人吉市 復興まちづくり懇談会 説明資料

令和4年3月25日

熊本県土木部河川港湾局
河川課

検討区間について(出町橋～五十鈴橋)

整備断面イメージ(二条橋～三条橋区間)

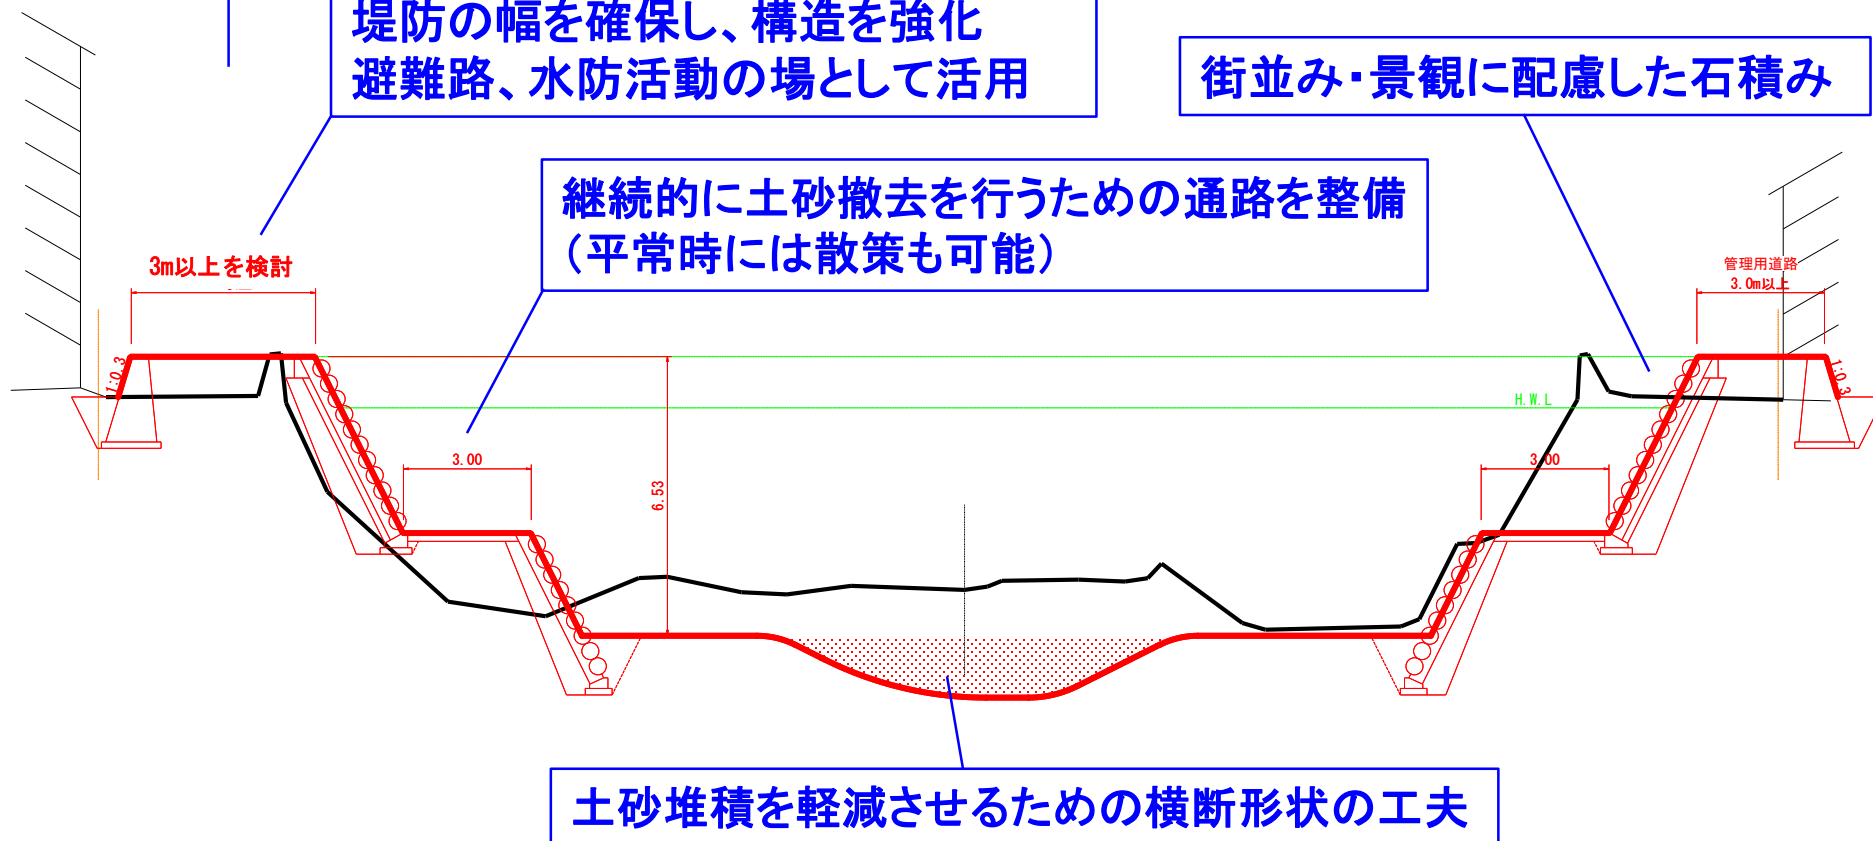
○断面が変わっていない。山田川の氾濫によって、被害を被っている。昭和40年、46年いずれもである。基本は川幅を変えてほしい。川は狭くなり、浅くなっている。五十鈴橋より上流部分から整備が必要ではないか。駒井田地区ではその対策をしないと被害を繰り返す。川に並行に道路が下りるようになっているが、河道断面を狭めるためやめるべきである。2倍は難しいと思うが、1.5倍程度までは川幅を広げるべきである。

○堤防を上げるのではなく、川底を掘り下げた方がいい。昔は川底が低かった。

黒線: 現況
赤線: 計画

堤防の幅を確保し、構造を強化
避難路、水防活動の場として活用

継続的に土砂撤去を行うための通路を整備
(平常時には散策も可能)

土砂堆積を軽減させるための横断形状の工夫
